**Kjalarnes, Nesvík**

Efni: Deiliskipulag Nesvíkur, Reykjavíkurborg

Efni: Umsögn Heilbrigðiseftirlits Reykjavíkur um deiliskipulag Nesvíkur, Kjalarnesi

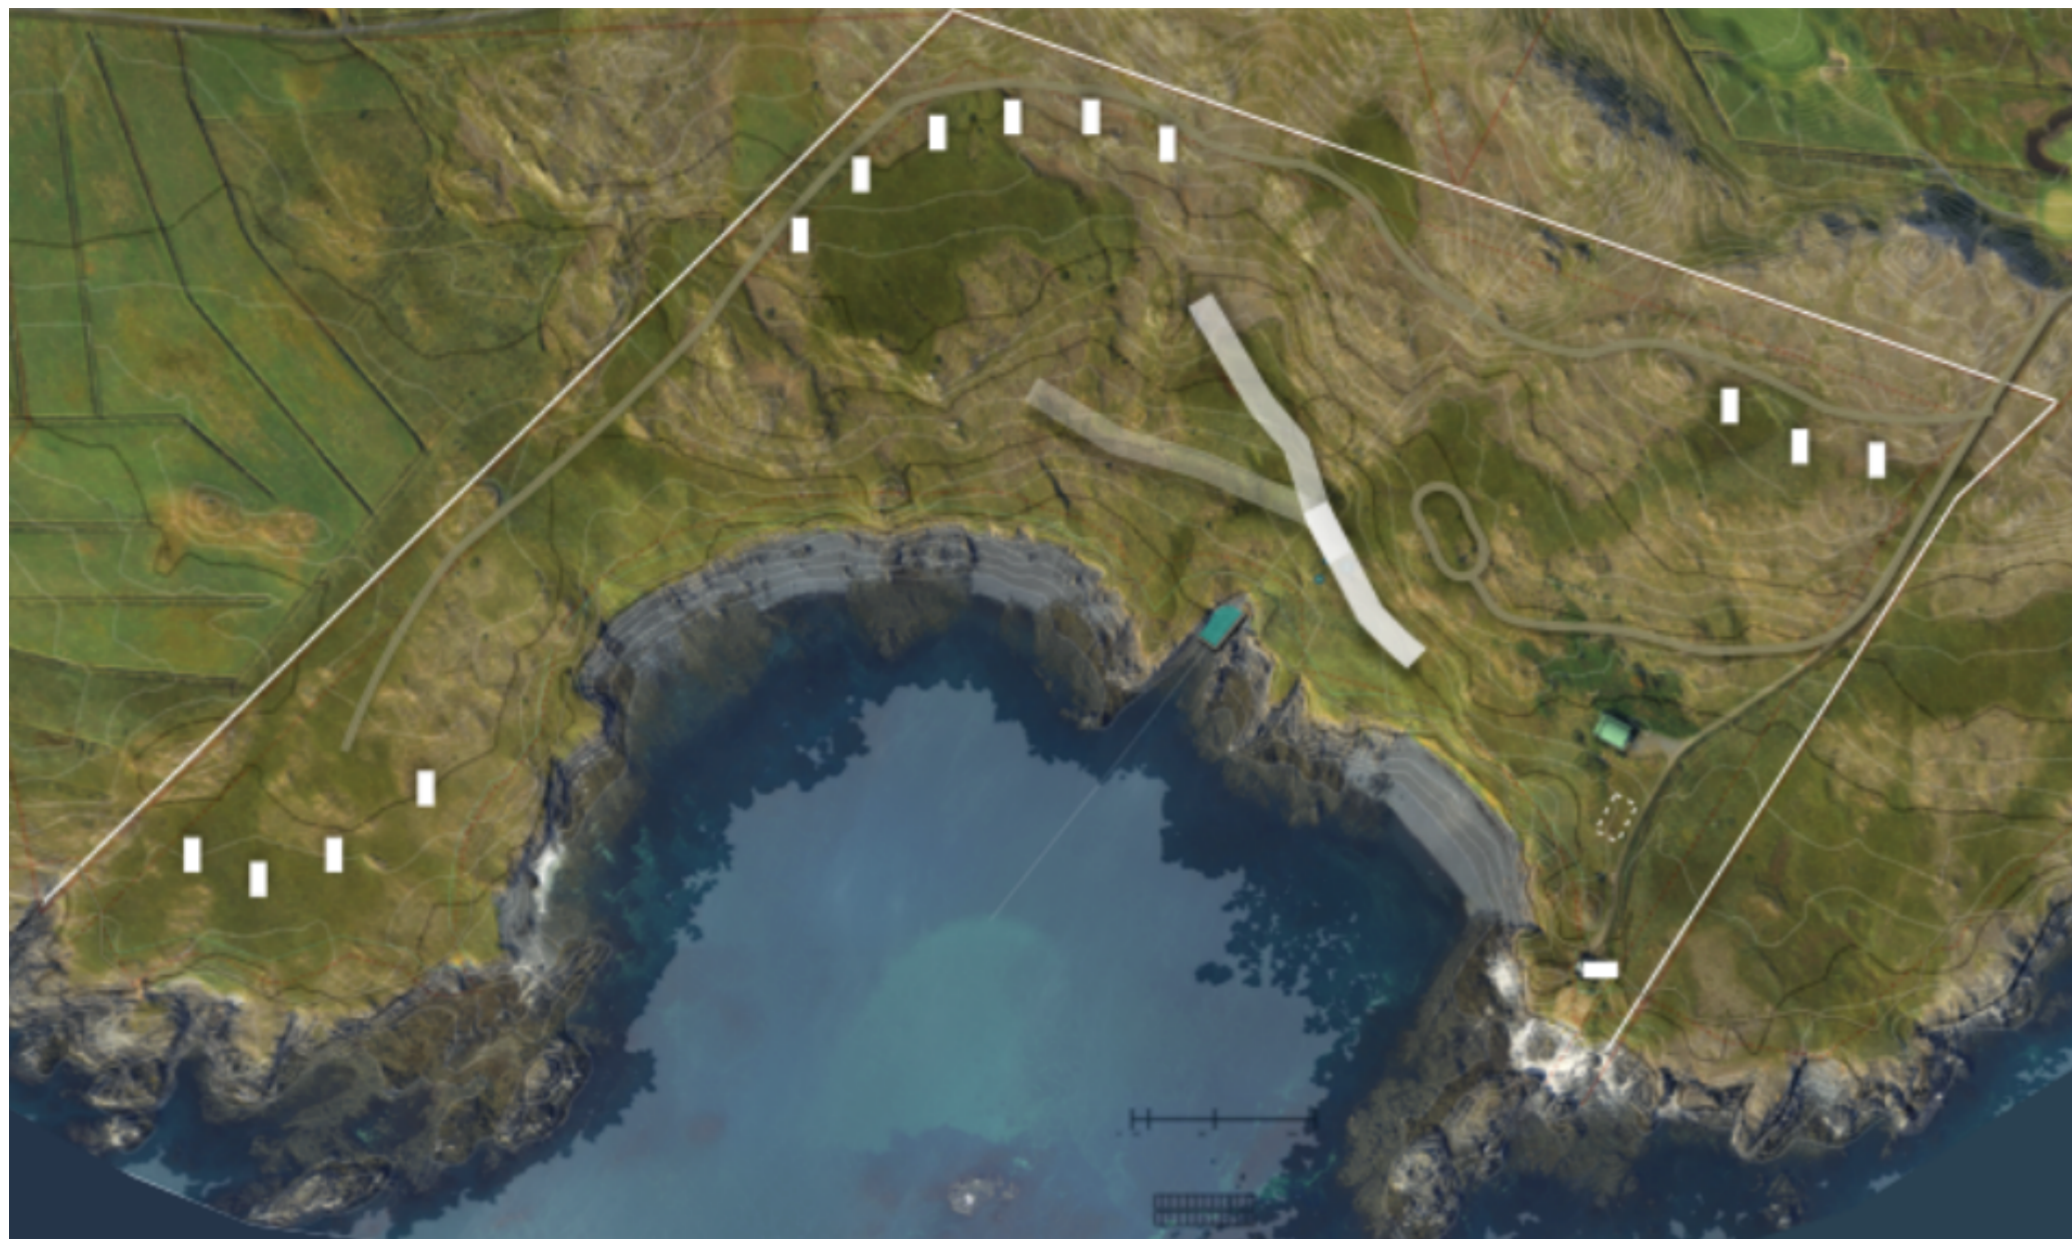
Á skipulagsupprætti þarf að sýna staðsetningu hreinsivirkis og legu stofnlagna, sem og staðsetningu skýla til áningar við gönguleiðir.

Gera þarf nánar grein fyrir mannvirkjagerð í tengslum við fyrirhugaða náttúrulaug í sjávarmáli vikurinnar og er í því sambandi bent á gr. 5.3.2.14 í skipulagsreglugerð um skipulag við vötn, ár og sjó.
